Recueil des avis issus de la consultation auprès des ministères et organismes

Projet : Agrandissement des installations portuaires au port de Valleyfield

Numéro de dossier : 3211-04-054

Figure 5 – Extrait de la figure 5 du rapport de Stantec (2019).

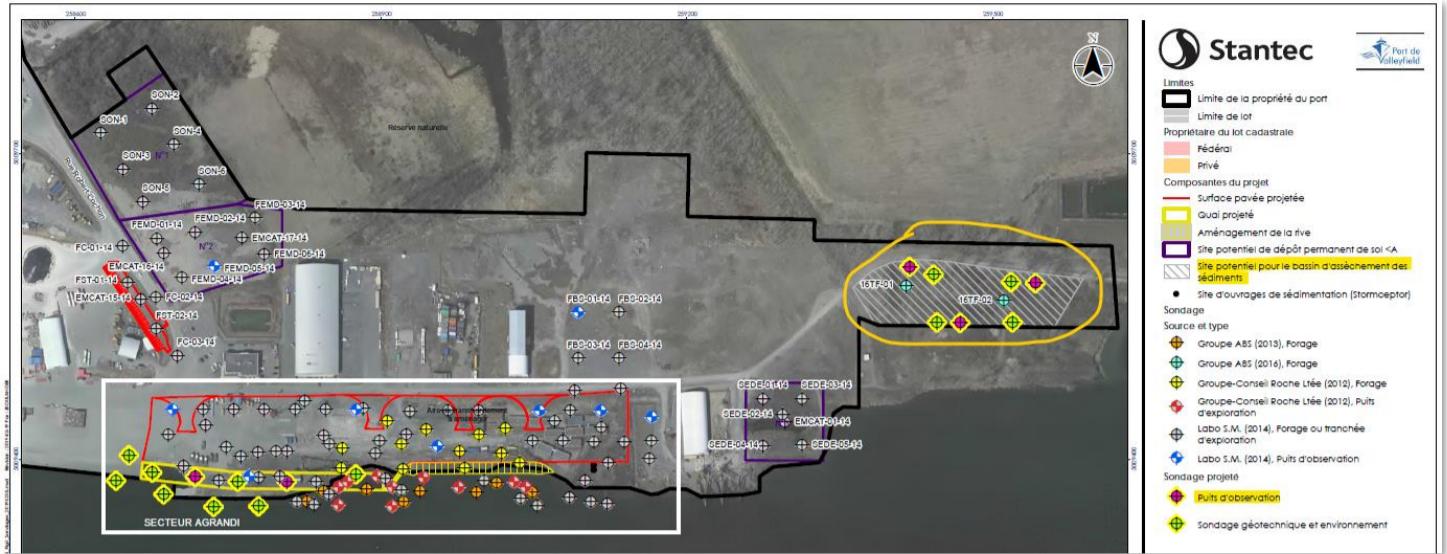
La mise à jour de l'étude d'impact déposée par Stantec (2019) proposait l'aménagement d'un bassin d'assèchement de sédiments sur un terrain localisé à l'extrême est du site, tel que délimité à la figure 5. On y positionnait 3 puits d'observation permettant d'effectuer un suivi de la qualité des eaux souterraines. La disposition de ces puits avait fait l'objet d'un commentaire à l'avis de la DEPESS de 2019. :

Carte 5-3a Localisation du site d'entreposage retenu (cercle jaune)

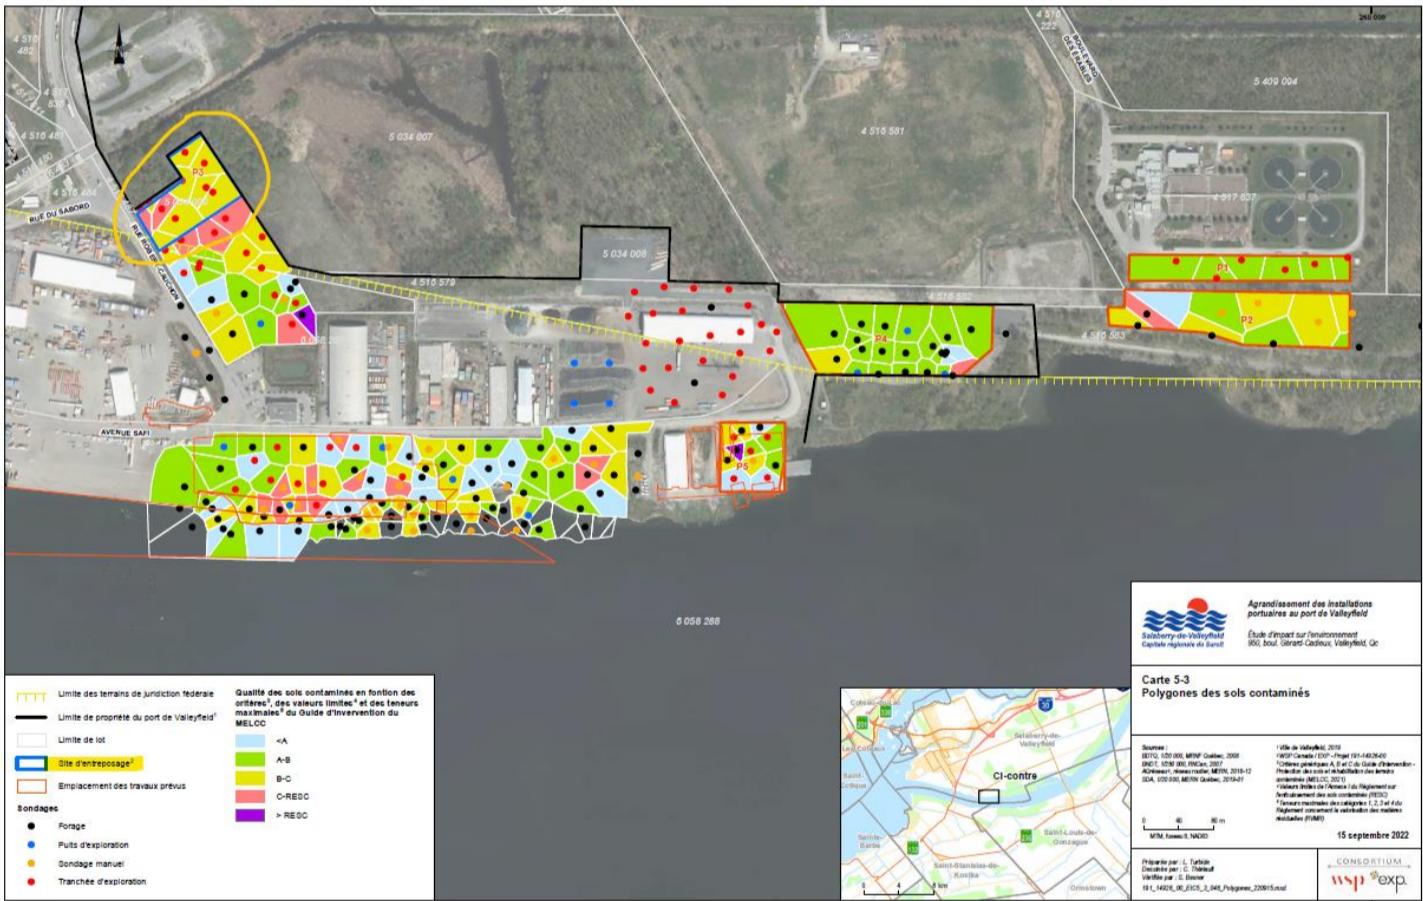
L'étude d'impact du consortium WSP/Exp (2022) propose plutôt un nouvel emplacement pour le bassin d'assèchement des sédiments de dragage au nord-ouest du site, là où la qualité des sols serait majoritairement de critère B-C, tel que présenté à la carte 5-3a :

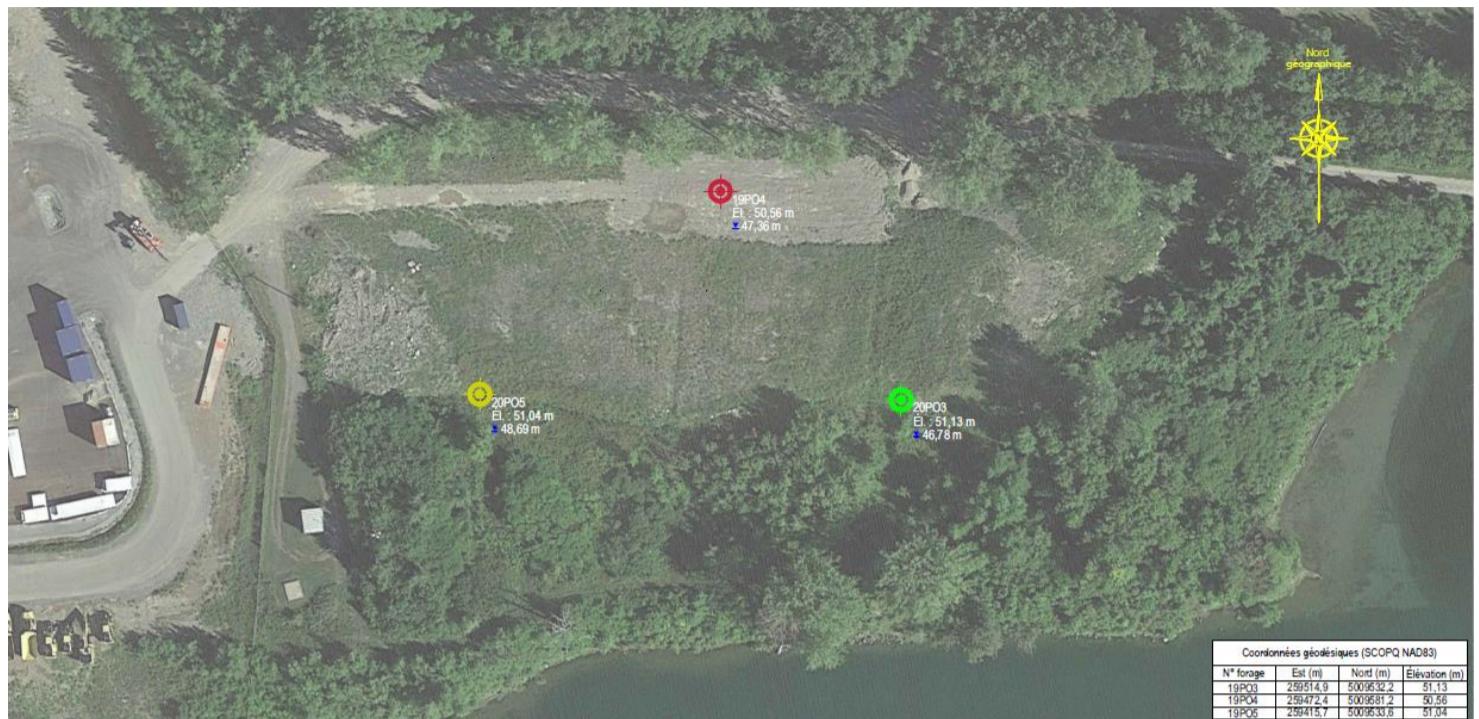
La section 5.2.8 de l'étude d'impact du consortium WSP/Exp (2022) mentionne que cinq puits d'observation (19PO1 à 19PO5) ont été aménagés par le consultant ABS en 2019, dont 3 (19PO3 à 19PO5) aux points de forage 19F01 et 19F03. Les puits 19PO3 à 19PO5 sont localisés au site d'entreposage proposé en 2019, soit à l'extrême est du site tel qu'identifié à la figure 5 plus haut. Le détail de leur emplacement est montré plus bas à l'extrait de la figure EG-01 (4/5) du rapport de ABS (2019).

Comme ces trois puits ne peuvent être retenus dans la cadre d'un programme de suivi de la qualité des eaux souterraines au droit de l'aire d'entreposage proposée à l'étude d'impact du consortium WSP/Exp (2022), **un plan de localisation montrant l'emplacement des puits d'observation proposés au pourtour de cette nouvelle zone d'entreposage (Carte 5-3a)**, accompagné d'un schéma d'aménagement typique des puits d'observations, incluant la position des formations hydrogéologiques visées pour le suivi, devrait être déposé pour approbation.

Figure 1 Extrait du plan C09 de l'annexe R.3 de l'addenda 2. Le nord se trouve au coin supérieur gauche de la figure 1.

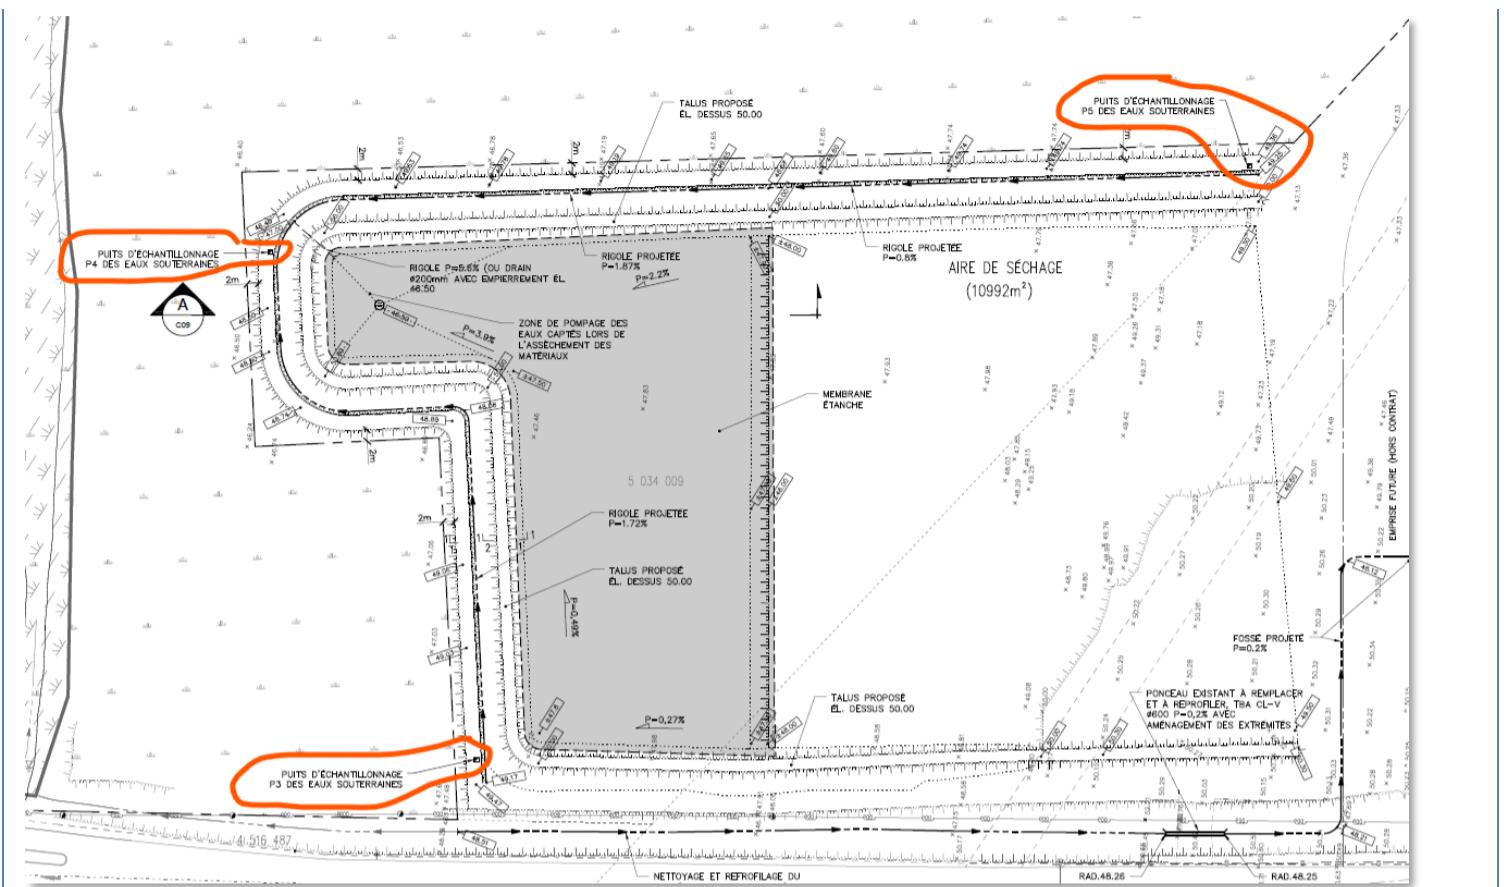
La disposition des puits est conséquente de la direction d'écoulement des eaux souterraines modélisée à la figure 1 du rapport de SMi (octobre 2014). Dans le secteur du bassin d'assèchement des sédiments de dragage (puits FEMD-05-14), la direction d'écoulement des eaux souterraines s'oriente vers l'ONO.
